**Questions et commentaires pour  
le projet d'agrandissement vertical du lieu d'enfouissement  
technique de Saint-Nicéphore sur le territoire de la ville de  
Drummondville par WM Québec Inc.**

**Dossier 3216-23-003**

**Le 6 juillet 2021**

Photo 1 : Utilisation d'un paillis imbibé de neutralisant d'odeur lors du retrait du recouvrement final en place sur les cellules 5 à 8 de la phase 2.

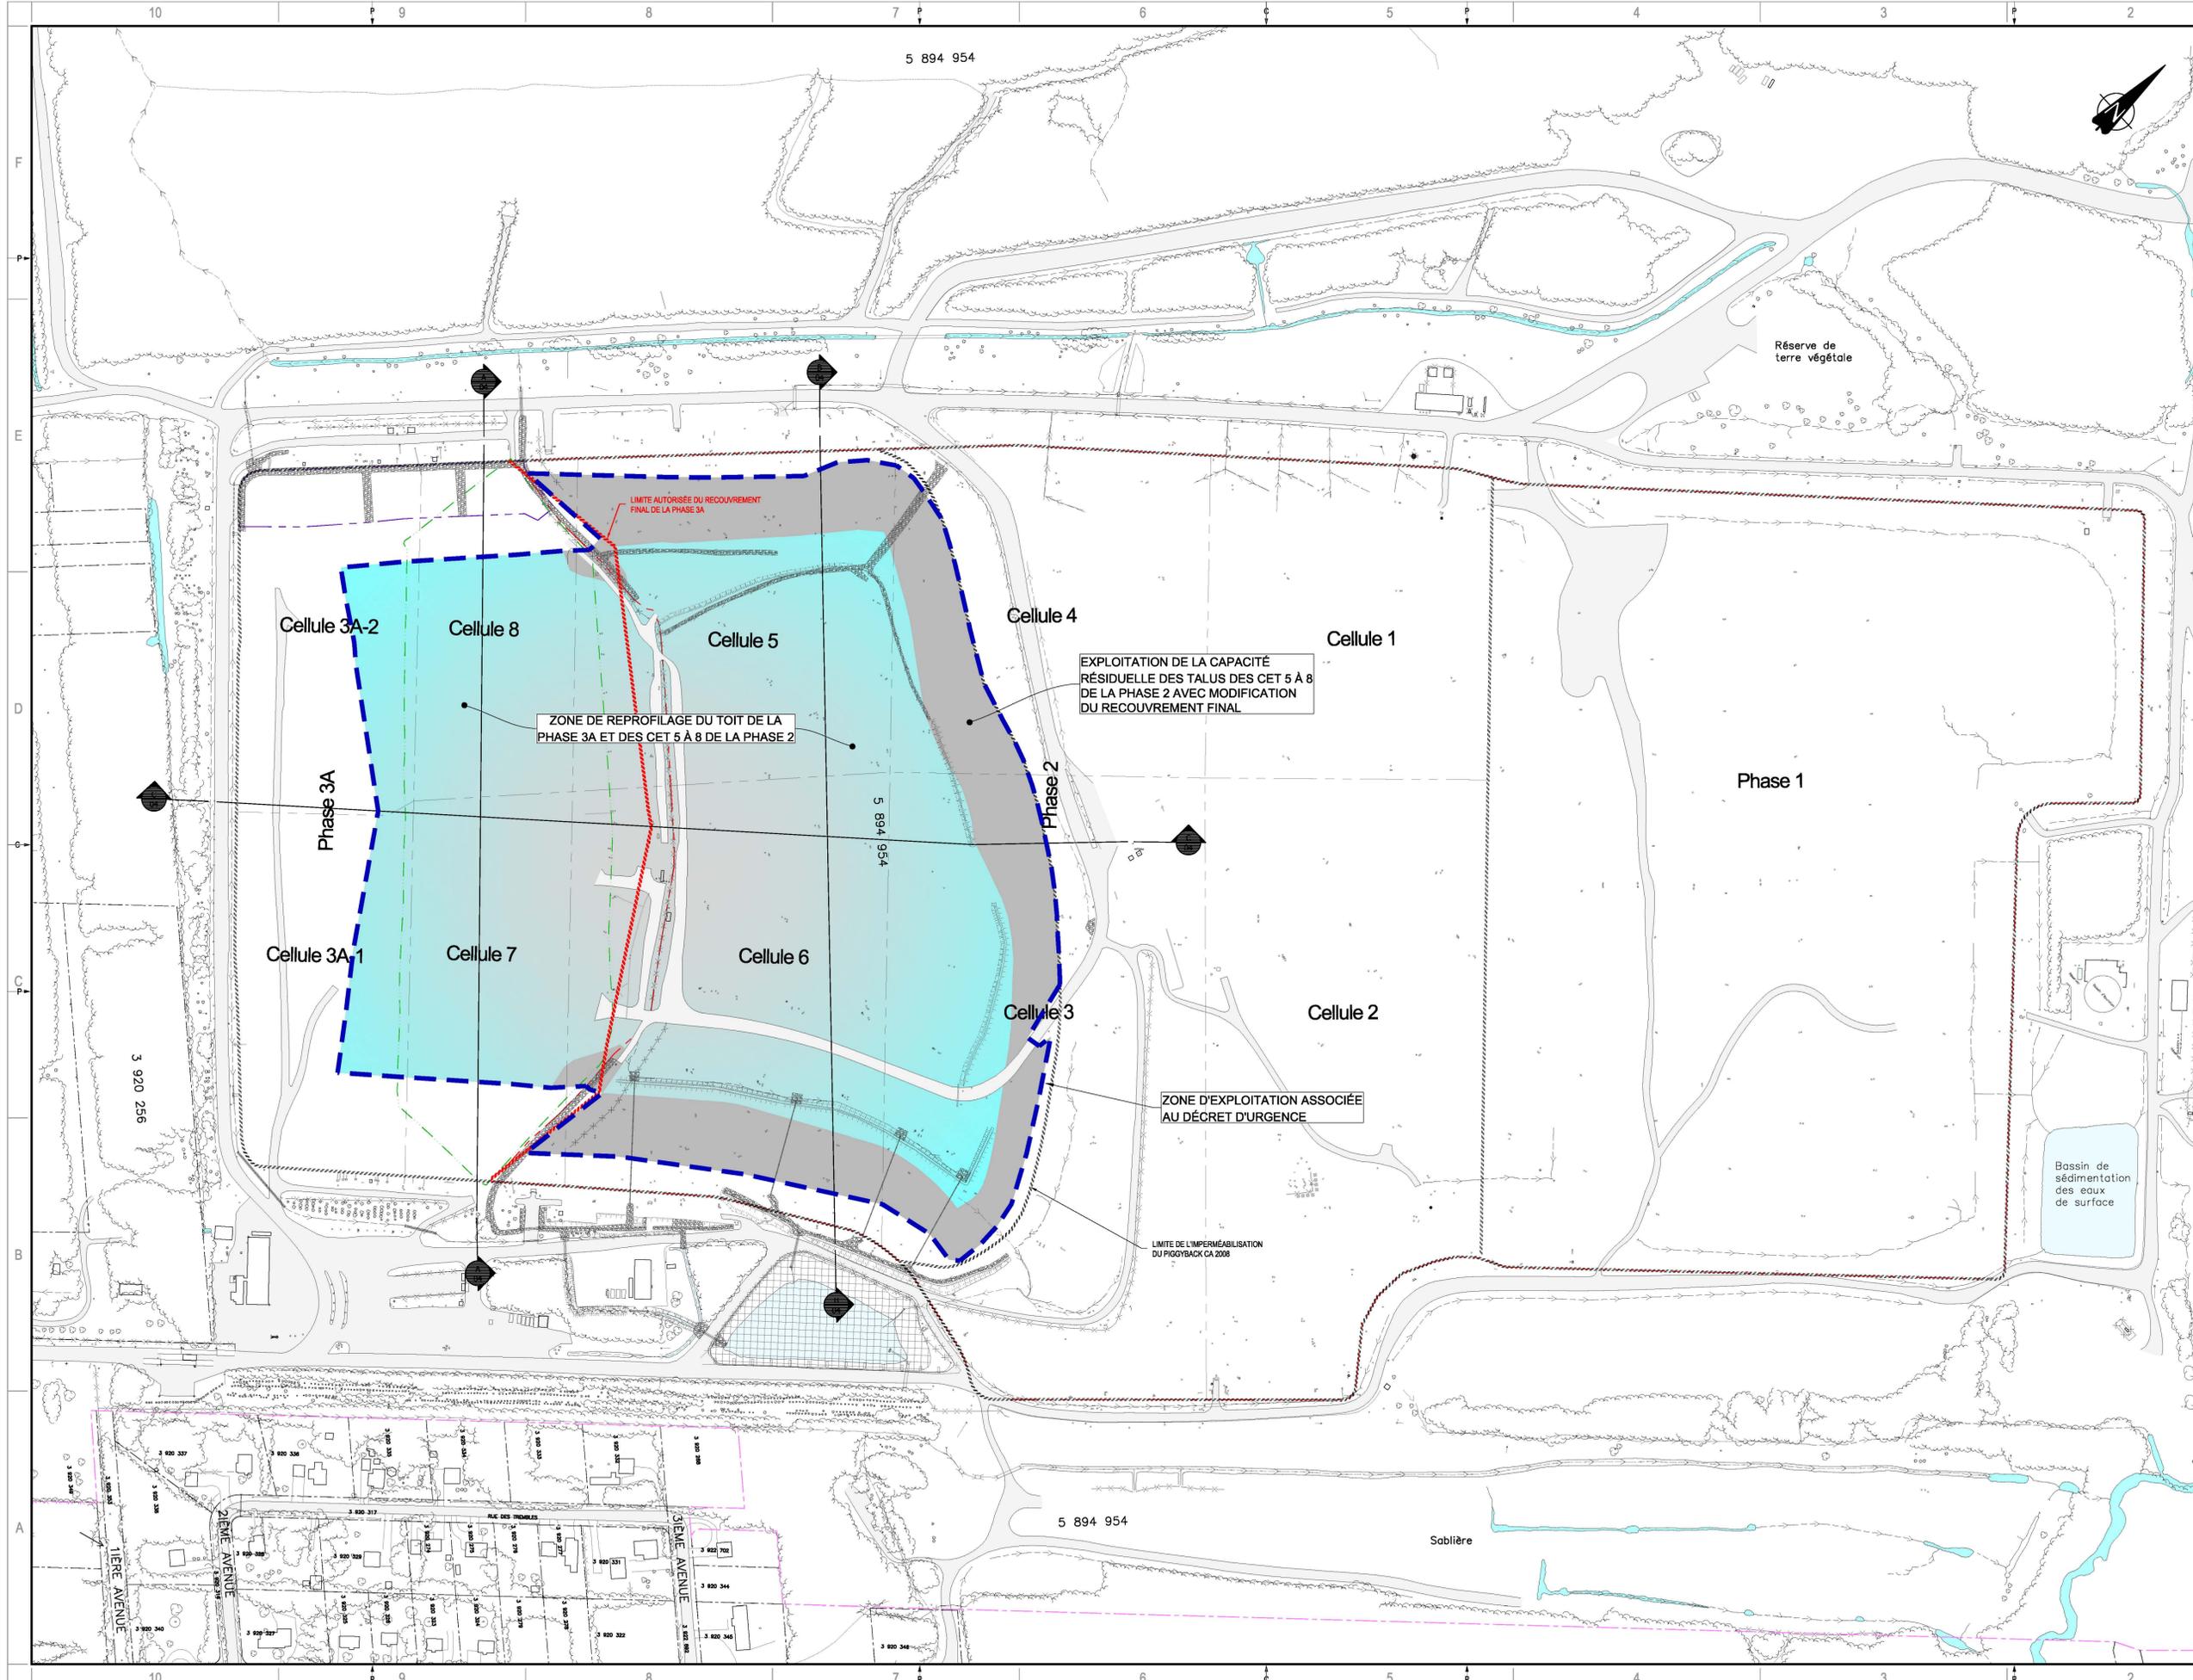
*À la section 3.3.2 du document de demande, il est indiqué que la mise en place du recouvrement final sur le secteur sud des cellules 5 à 8 de la phase 2 serait retardée. La mise en place du recouvrement final a pour but de restreindre la superficie de travail de manière à minimiser certains impacts tels que les émissions de gaz et d'odeurs et l'infiltration supplémentaire d'eau de précipitation. Le risque de nuisances d'odeurs lorsqu'on prévoit enfouir à nouveau sur des zones complétées est bien réel et doit être pris en considération.*

*Ainsi, veuillez présenter les différentes mesures d'atténuation spécifiques ou supplémentaires qui seront mises en place pour limiter les émissions d'odeurs qui pourraient causer des nuisances dans le voisinage associé au délai pour la mise en place du recouvrement final.*

WM a recommencé à exploiter la capacité disponible sur le toit des cellules 5 à 8 de la phase 2 en janvier dernier. À ce jour, le recouvrement final existant a été retiré sur la majorité du secteur sud du toit. De plus, tel que mentionné dans la demande de décret d'urgence, aucun travail de recouvrement n'a été entrepris sur le toit de la phase 3A dans l'attente de la décision du Ministre sur le présent dossier. Un recouvrement journalier d'une épaisseur bonifiée est toutefois présent sur ce secteur pour limiter les nuisances.

Les derniers mois d'exploitation démontrent clairement que les mesures d'atténuation prévues dans les autorisations et mise en œuvre par WM sont très efficaces. Ces mesures incluent, sans s'y limiter, les principaux éléments suivants :

- suivi régulier et optimisation du réseau de captage du biogaz existant afin de limiter les émissions fugitives de biogaz;
- utilisation du système de neutralisant d'odeurs au pourtour de la zone d'enfouissement d'avril à octobre;
- mise en place rigoureuse d'un recouvrement journalier adéquat à la fin de chaque journée d'opération;
- utilisation d'un paillis ou de copeaux de bois imbibés de neutralisant d'odeurs pour contrôler les odeurs lors de l'excavation du recouvrement final en place des cellules 5 à 8 de la phase 2 et, de façon générale, sur le recouvrement journalier de tout secteur jugé à risque d'odeurs lors de l'exploitation;
- maintien des relevés des émissions de surface pour cibler et corriger les zones possiblement en dépassement du facteur d'émission maximale, le relevé de surface de mai dernier n'a d'ailleurs montré aucun dépassement de l'exigence du REIMR.

En effet, depuis la reprise des travaux en janvier, WM n'a reçu qu'une seule plainte d'odeurs le 1<sup>er</sup> juillet dernier, et cette dernière était directement liée à la réception d'un chargement important de poulets euthanasiés dans le cadre de la grève de l'abattoir d'Exceldor à Saint-Anselme, une problématique sanitaire hors du contrôle de WM. Malgré tout, WM a été en mesure de corriger rapidement cette situation avec son expertise dans le contrôle des nuisances.

Les mesures d'atténuation mises en œuvre par WM sont ainsi adéquates et assureront un contrôle adéquat des nuisances dans le voisinage, jusqu'à la mise en place complète et finale du recouvrement final sur l'ensemble des cellules 5 à 8 de la phase 2 et de la phase 3A. Au besoin, des mesures spécifiques et complémentaires pourront être déployées, si nécessaire.

TITRE: **VUE EN PLAN GÉNÉRALE ET ZONE EN SURÉLEVATION PROPOSÉE**

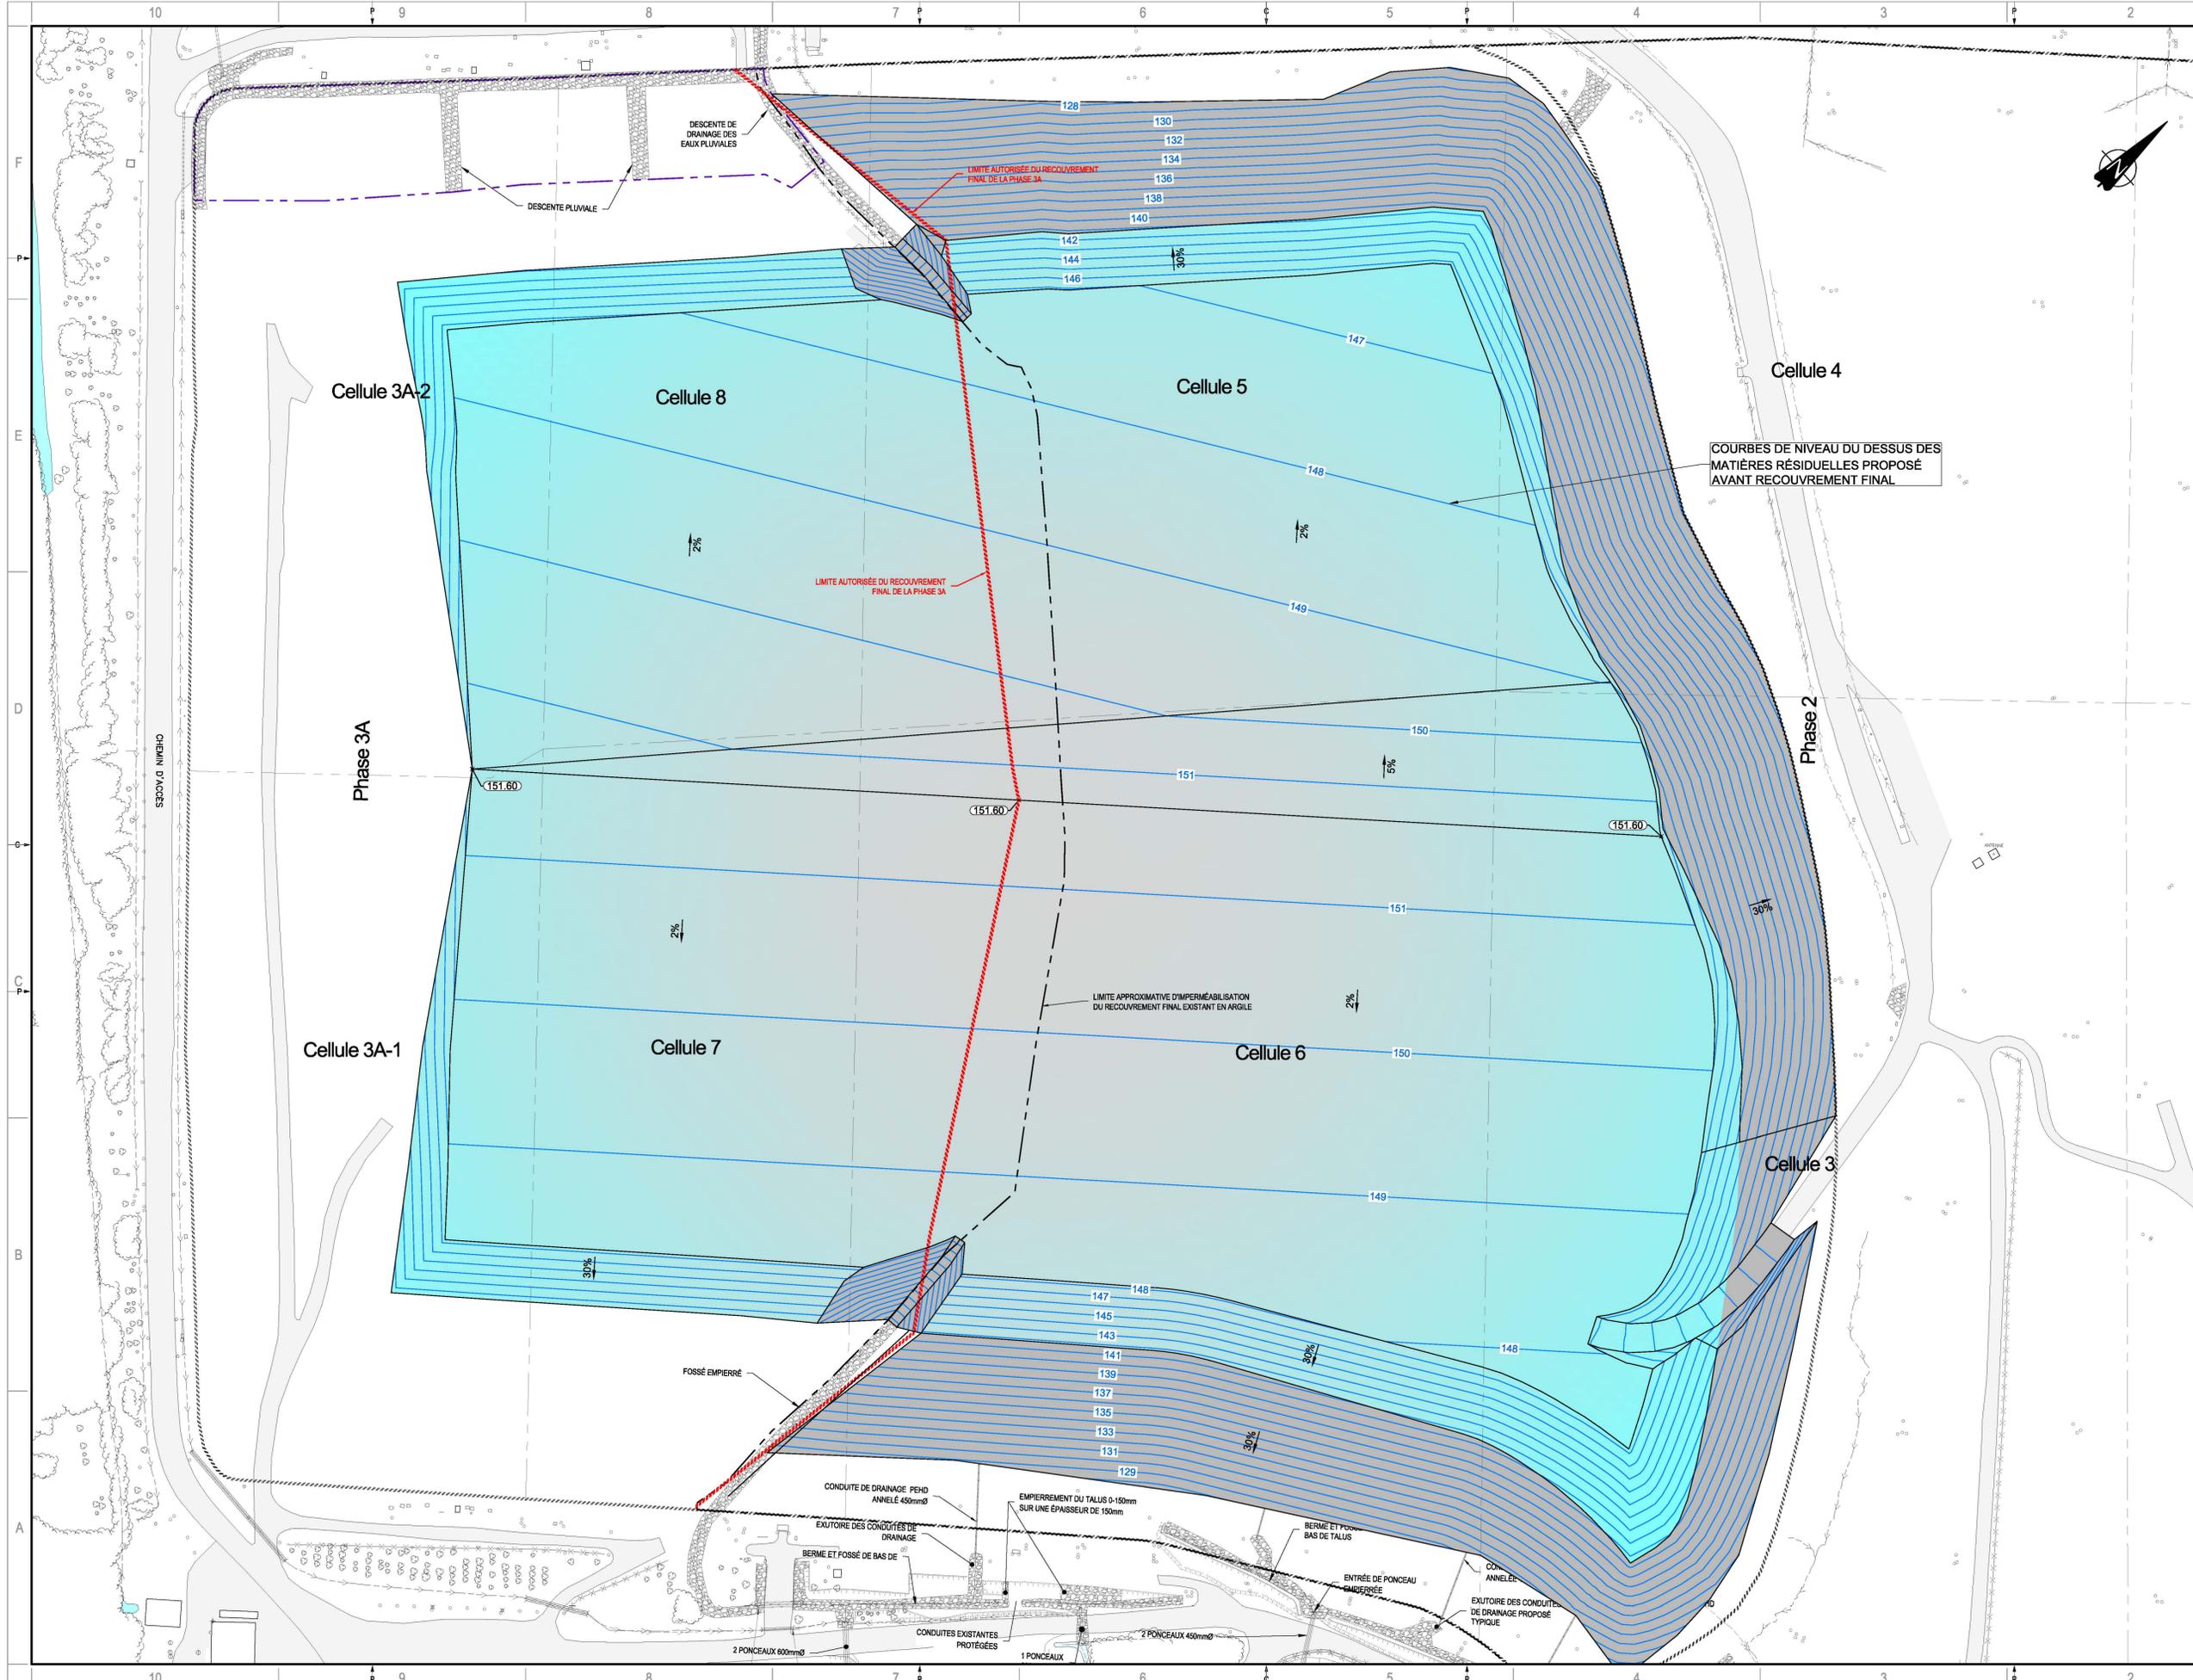
**QC - 1** *En vertu du règlement sur l'enfouissement et l'incinération de matières résiduelles (REIMR), un LET doit être étanche et muni de systèmes de captage et de traitement du lixiviat et du biogaz. L'efficacité de ces éléments (étanchéité et captage du lixiviat) est requise pendant toute la durée de l'exploitation ainsi qu'en période post fermeture, période qui s'étend sur plusieurs années. Afin d'assurer la performance à long terme des ouvrages et équipements requis pour l'aménagement et l'exploitation d'un LET, l'article 25 du REIMR prévoit notamment au 2<sup>e</sup> paragraphe du 1<sup>er</sup> alinéa que le réseau de conduites composé de drains placés à l'intérieur de la couche de drainage couvrant le fond des zones de dépôt, et de collecteurs, doivent avoir une inclinaison minimale de 0,5 %.*

*À la section 4.2.3 du document de demande, il est mentionné qu'une analyse technique réalisée par la firme Golder (2021) prévoit que la surcharge induite par le rehaussement du toit affectera certains collecteurs secondaires de façon à créer aux points amont et aval des drains, un tassement total entre 30 et 50 cm. Ce tassement mènerait alors à des pentes finales se situant entre 0,41 et 0,52 %, pour une pente moyenne de 0,45 %.*

*Le projet comme présenté n'est pas acceptable puisque la pente minimale de tous les drains à l'exception d'une portion de l'un de ceux-ci (n°11 sud) ne respecte pas l'inclinaison minimale de 0,5 % exigée par l'article 25 du REIMR.*

*Pour rendre le projet acceptable en regard à cet aspect, veuillez revoir le projet de manière à assurer le respect des exigences du REIMR relativement à l'inclinaison minimale de tous les drains affectés par le projet et présenter une démonstration appropriée (calculs).*

Face à cette position du MELCC, il est proposé de ne pas aller en surélévation afin d'éviter toute charge additionnelle sur le point amont des drains afin d'y maintenir les conditions actuelles autorisées. La ligne de faîte sur le toit du LET sera ainsi maintenue à l'élévation maximale déjà autorisée de 152,5 m après recouvrement final.

Il est seulement proposé de modifier la pente du toit de 5 % à 2 % à partir de la limite amont des drains, afin de récupérer une partie du volume sur le toit du LET tout en respectant l'exigence du REIMR. Comme la ligne de séparation pour les drains nord et sud n'est pas directement au droit du faîte, cette transition débiterait légèrement en retrait du faîte pour le côté nord, mais directement au faîte pour le côté sud, tel que montré aux plans F01, F02 et F04 révisés joints en annexes.
